向島川樋門整備説明資料

平成26年8月6日
国土交通省 出雲河川事務所

2. 現案の景観上の課題

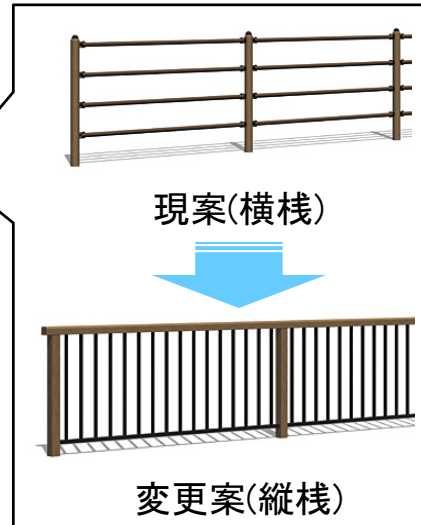
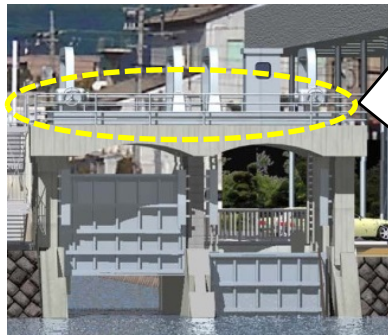
①操作台上の機器類の煩雑感

- 操作台上に設置される開閉装置、操作盤、転落防止柵などの機器類が煩雑な印象を与える。

②管理用階段デザインの違和感

- 折り返し形状の管理用階段が、鉛直や水平方向のラインを基調とするTSK社屋や樋門本体のデザインに馴染んでいない。

目隠し型メッシュフェンス案

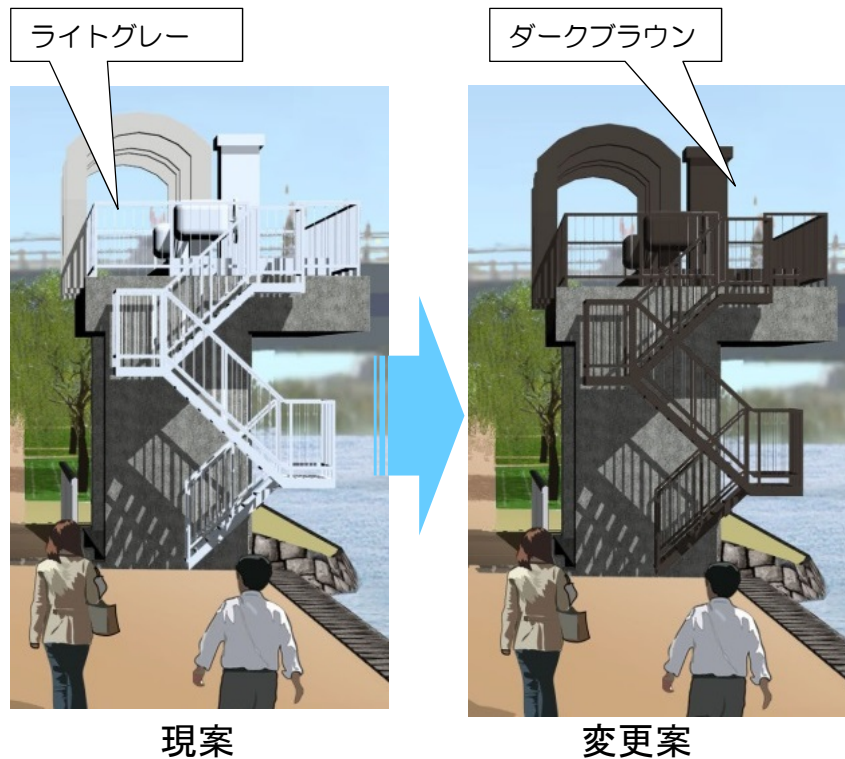
◆転落防止柵のデザイン

- 横棧のデザインを縦棧のシンプルな形式に変更する。

- メッシュフェンス等のパネルに変更し、機器類を隠すことも考えられるが、却ってトップヘビーな印象になる恐れがあるため採用しない。

◆付帯施設の色彩デザイン

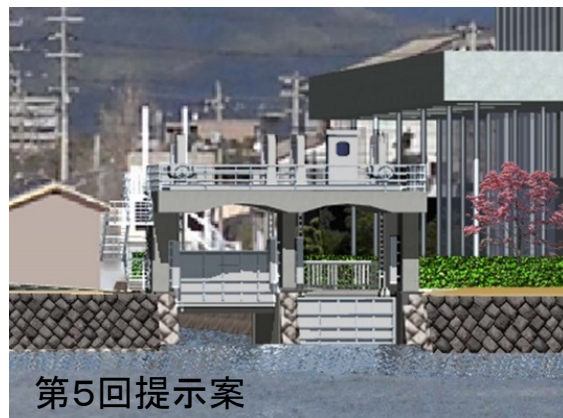
- 外階段柵と操作台柵をダークブラウン※にし、目立ち具合を低減する。

※標準マンセル値：10YR2.0～3.0/1.0～2.0程度
(「景観に配慮した防護柵の整備ガイドライン」に準拠)
